Reactienota

Traverse Dieren

projectnr. 236832
revisie 0.4
november 2012

Provincie Gelderland

Figuur 2.1: Wegontwerp Traverse Dieren

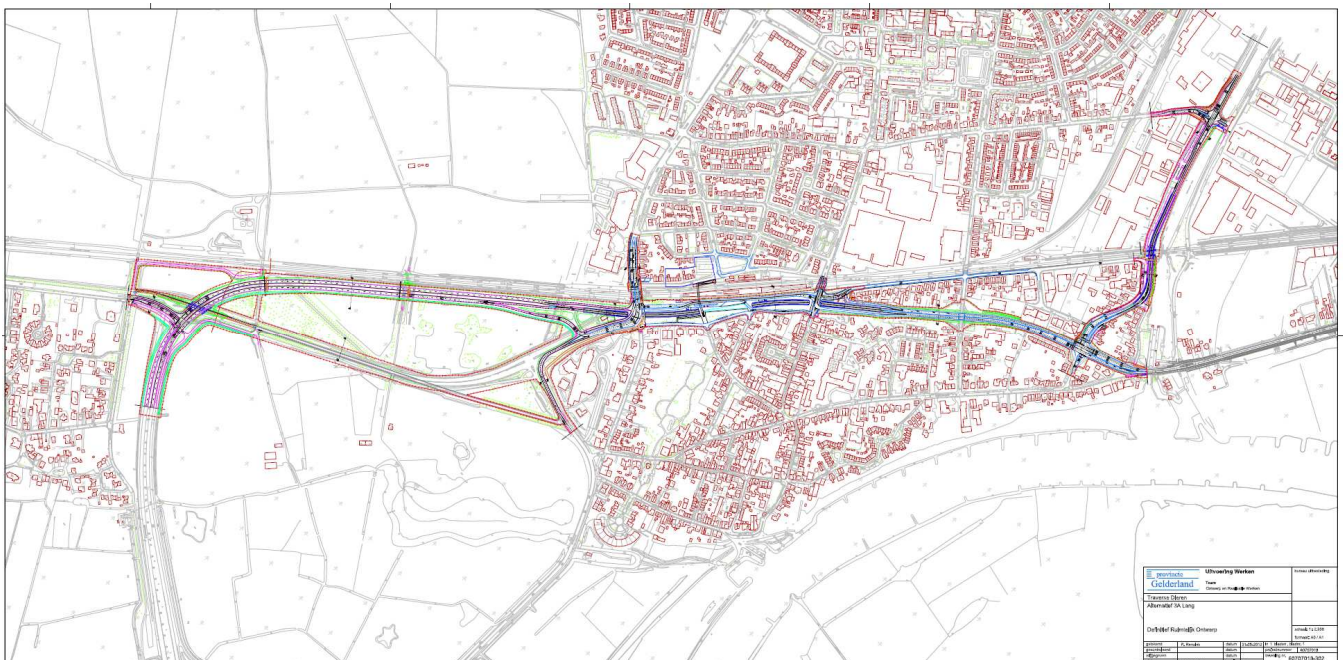
In het ontwerpinpassingsplan is ingezet op het mogelijk maken van de reconstructievariant met een lange tunnelbak. Het ontwerp van reconstructievariant met een lange tunnelbak zoals vertaald in het voorontwerpinpassingsplan is geoptimaliseerd. Hierbij is onder andere rekening gehouden met het Landschapsplan Traverse Dieren. In het geoptimaliseerde ontwerp is de Traverse Dieren nader gedetailleerd. Onder andere de diverse aansluitingen op kruisende wegen zijn geoptimaliseerd, mede op basis van dynamische verkeersmodellering. Zo is in het nieuwe wegontwerp niet langer sprake van een rotonde nabij de regionale Scholengemeenschap Het Rhedens. Er is nu een andere oplossing met een kleiner ruimtebeslag. Dit deel van het tracé is daardoor verder naar het noorden verschoven en compacter vormgegeven. Ook de aansluiting bij de Burgemeester Willemsestraat is geoptimaliseerd. Onderstaand is het nieuwe ontwerp weergegeven, in het inpassingsplan wordt het ontwerp nader toegelicht.
